**BAKALÁŘSKÁ
PRÁCE**

**PROBLEMATIKA PROVÁDĚNÍ
KONTAKTNÍHO ZATEPLOVACÍHO
SYSTÉMU – BYTOVÝ DŮM
VE LHOTCE**

**1.1 POSÚDENIE PROJEKTOVEJ
DOKUMENTÁCIE**

1.2.8 Pohľady na objekt – kastlíky pre žalúzie

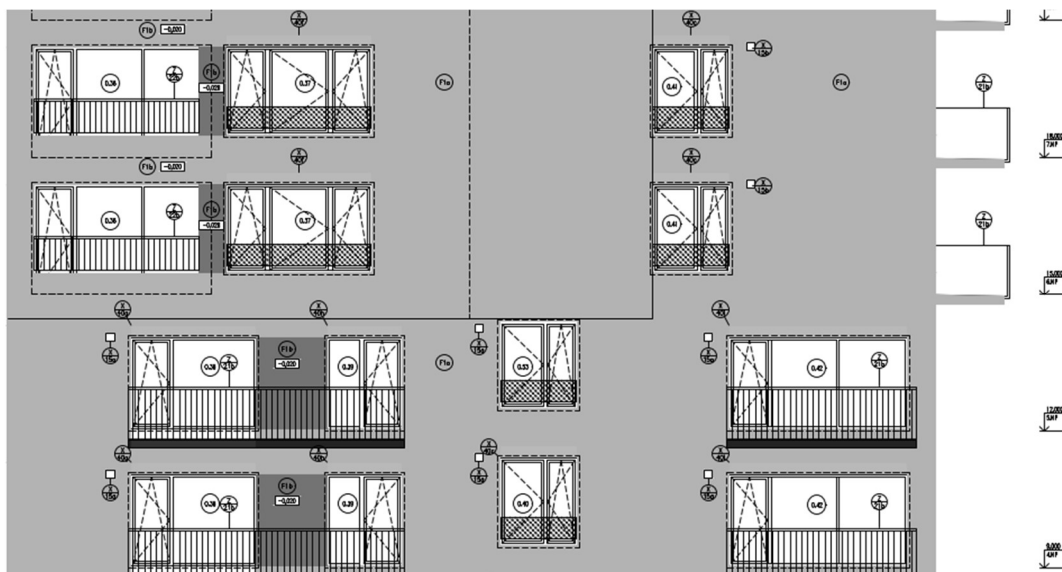
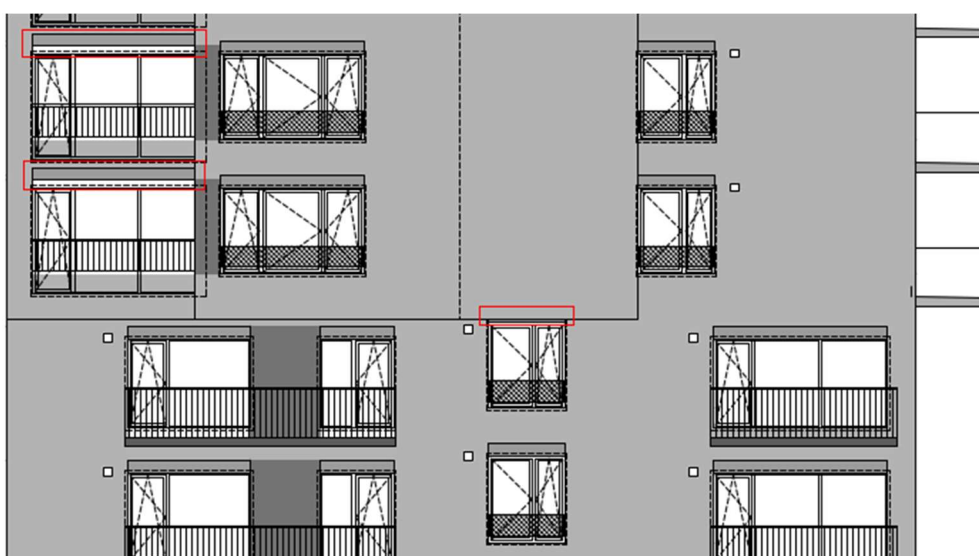
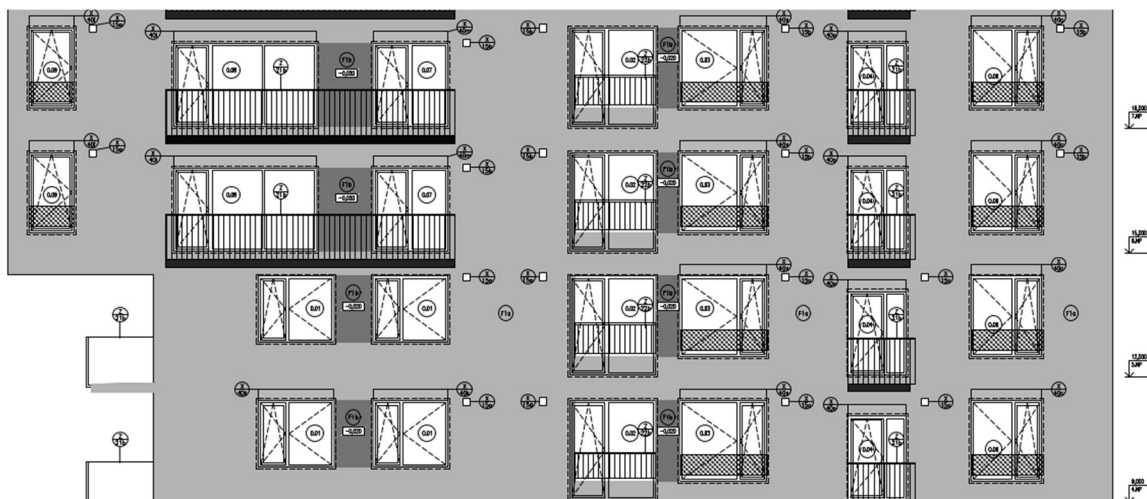
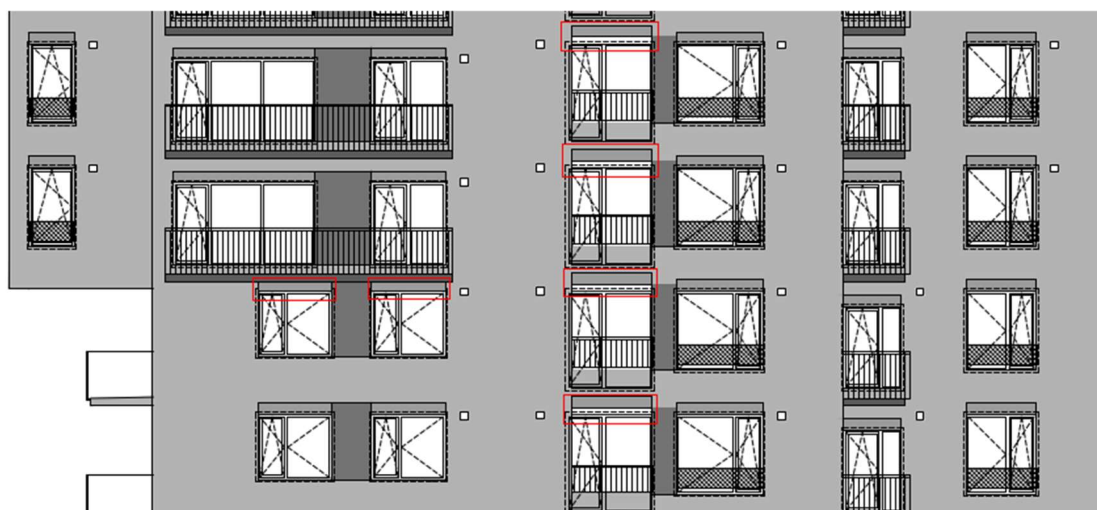
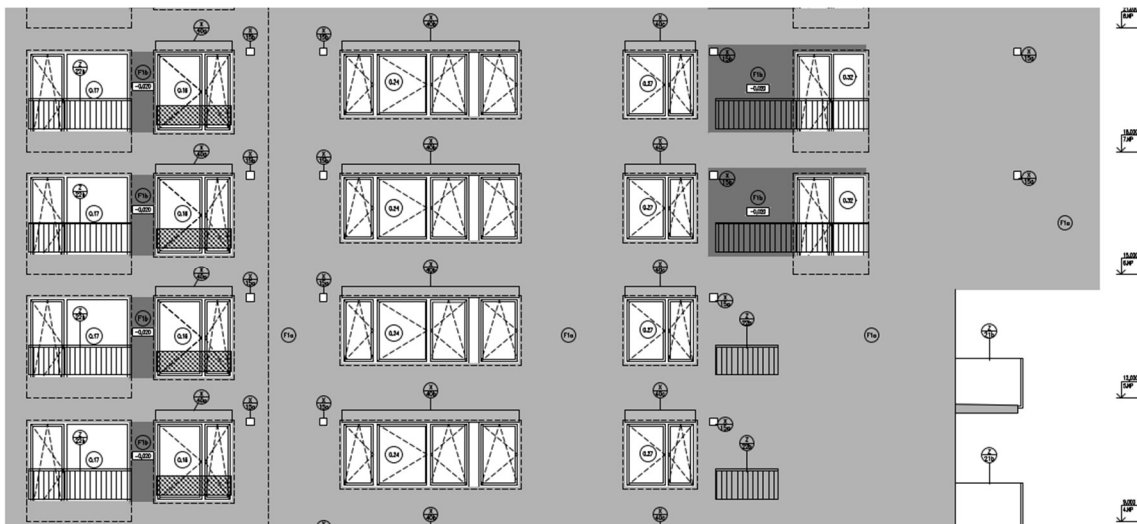
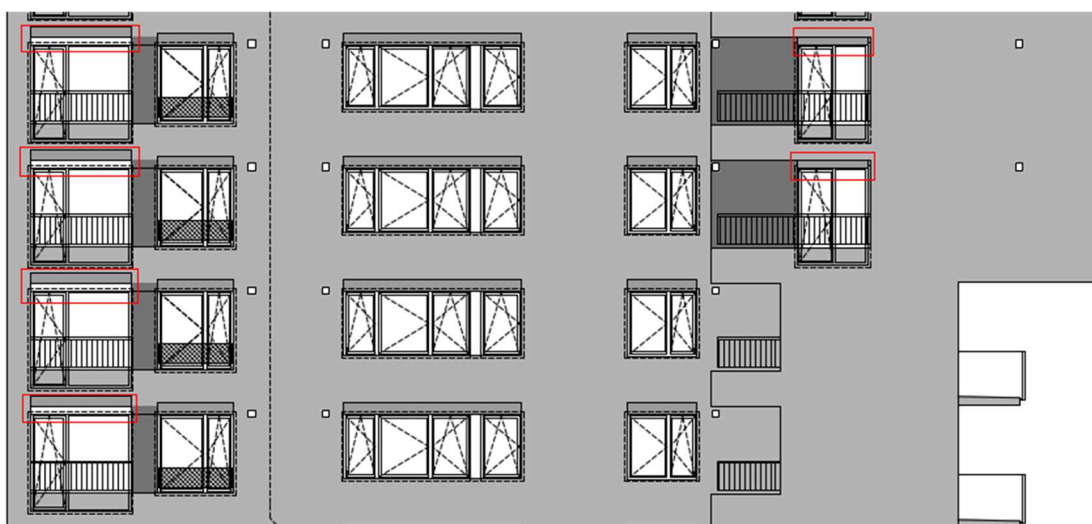
Po konzultácií so zadávateľom projektu sa zistilo, že projektant nenavrhol žalúzie pre všetky okenné otvory, tak ako to bolo vyžadované. Keďže v lodžií nie je dostatočná výška nadpražia pre ich osadenie, bolo nutné navrhnuť jeden spoločný kastlík pre všetky okná.

V mieste kde toto riešenie nebolo možné realizovať (lodžie na seba pôdorysne nenadväzujú) bola konštrukcia navrhnutá s menšou výškou a čiastočne zasahujúca do pevného rámu okna.

1.2.9 Pohľady na objekt – núdzové odvodnenie terás

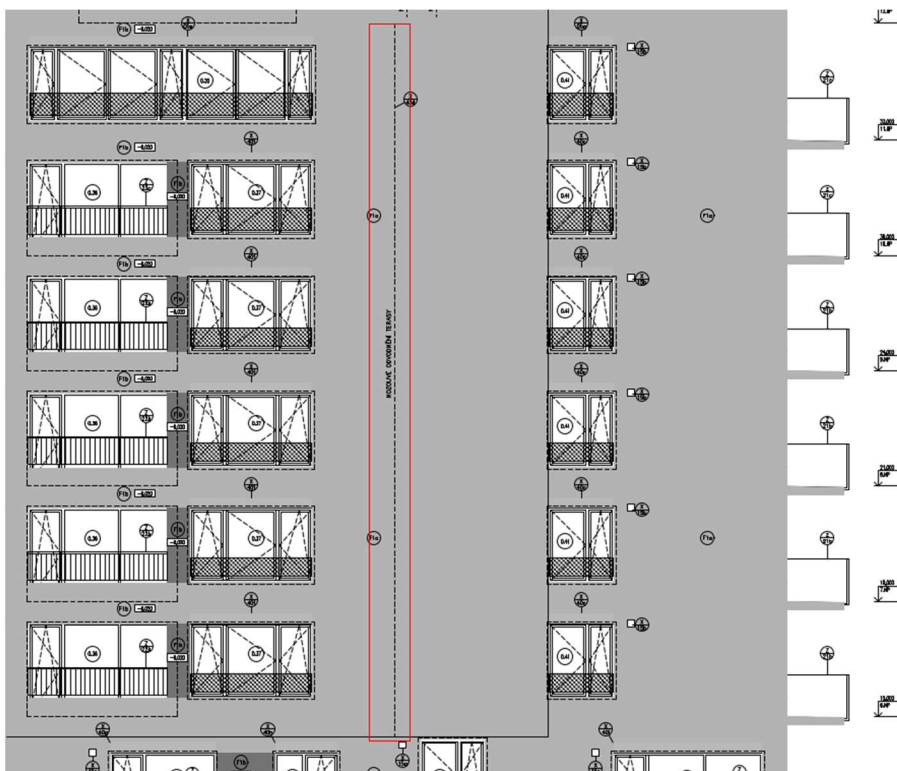
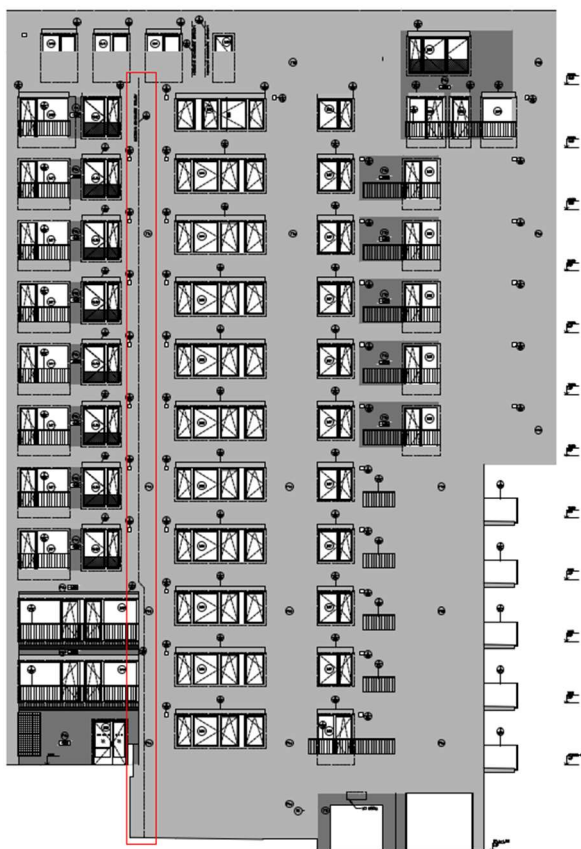
V projektovej dokumentácii boli navrhnuté núdzové odvodnenia z terás v 12.NP. Problém spočíval v tom, že projektant navrhol tieto prepady napojiť na potrubie a viesť v skladbe konštrukčného zatepľovacieho systému až na terén. V oboch týchto prípadoch nebolo možné dostatočne zabezpečiť dodatočnú údržbu potrubia a tým pádom hrozilo upchatie a následná neschopnosť odvádzať dažďovú vodu. Z tohto dôvodu sa myšlienka potrubia v KZS nahradila jednoduchými poistnými prepadmi, ktoré vyčnievajú z plochy fasády.
